Aclaraciones respecto del Anexo Técnico de la licitación 002-2022

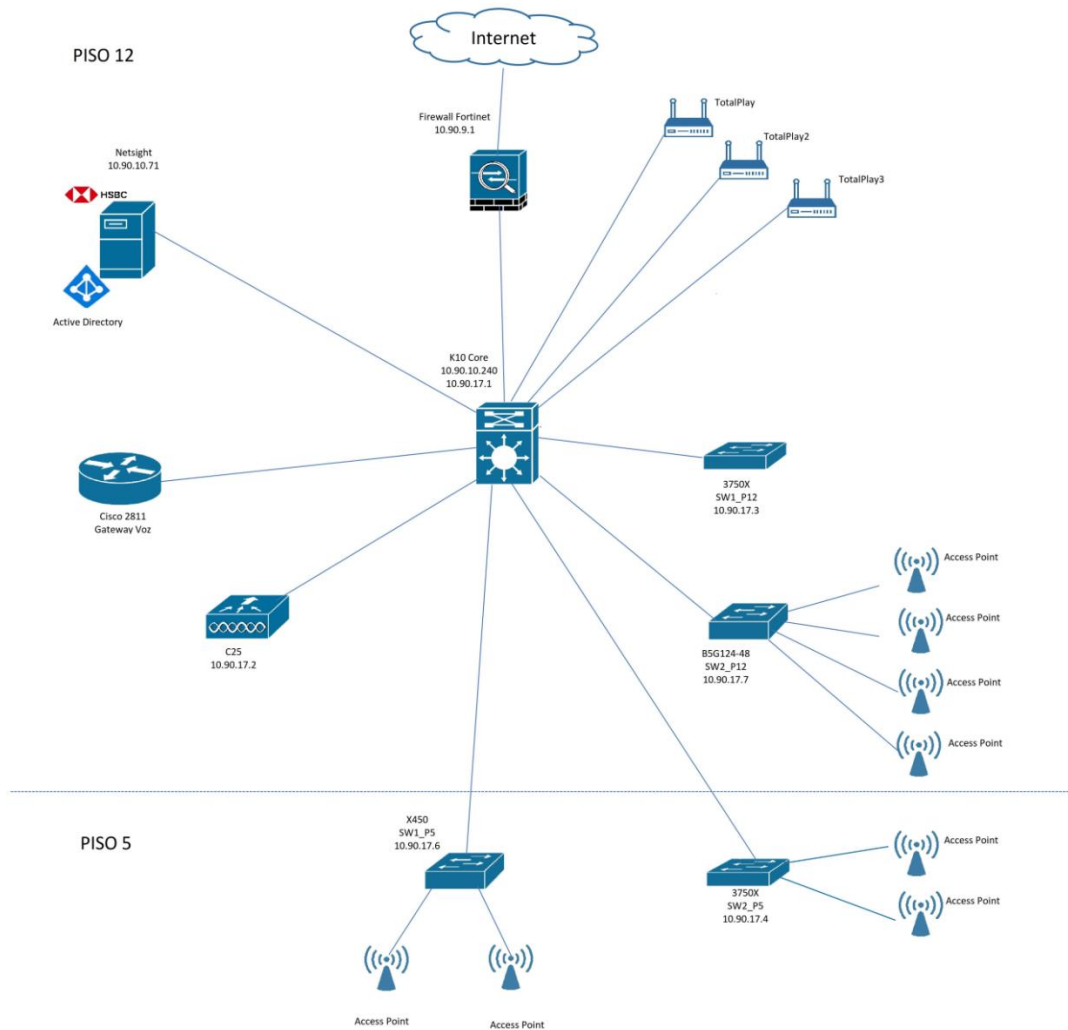
18.- ¿Se presentará algún diagrama de red con la finalidad de entender más la infraestructura actual?
